TECHNISCHE INFORMATION

Datum: 23.08.2022
 TI: 1522
 Automatentyp/en: SiLine SÜ

Ausgabe SiLine SÜ

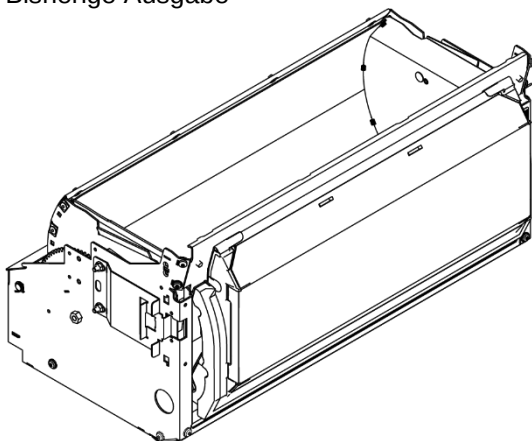
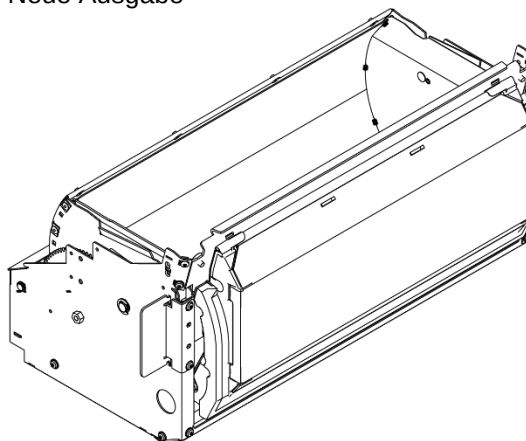
Im Zuge der kontinuierlichen Produktverbesserung wurde die Ausgabe der SiLine SÜ Geräte überarbeitet.

Mit der Einführung der SiLine-Public-Varianten (Typ RP) wurde die verstärkte Variante der motorischen Ausgabe in allen Geräten übernommen. Die Vorteile sind die Vereinheitlichung der Ersatzteile sowie die höchstmögliche Sicherheit gegen Beschädigung und Manipulation – auch für „normale“ Stellplätze.

Aufgrund der Änderung müssen bei Geräten bis Seriennummer 90503548 einmalig zusätzliche Teile in der Automatentür eingebaut werden. Dies ist aufgrund der neuen Abmaße der verstärkten Ausgabe notwendig. Dazu wurden folgende Rüstsätze angelegt:
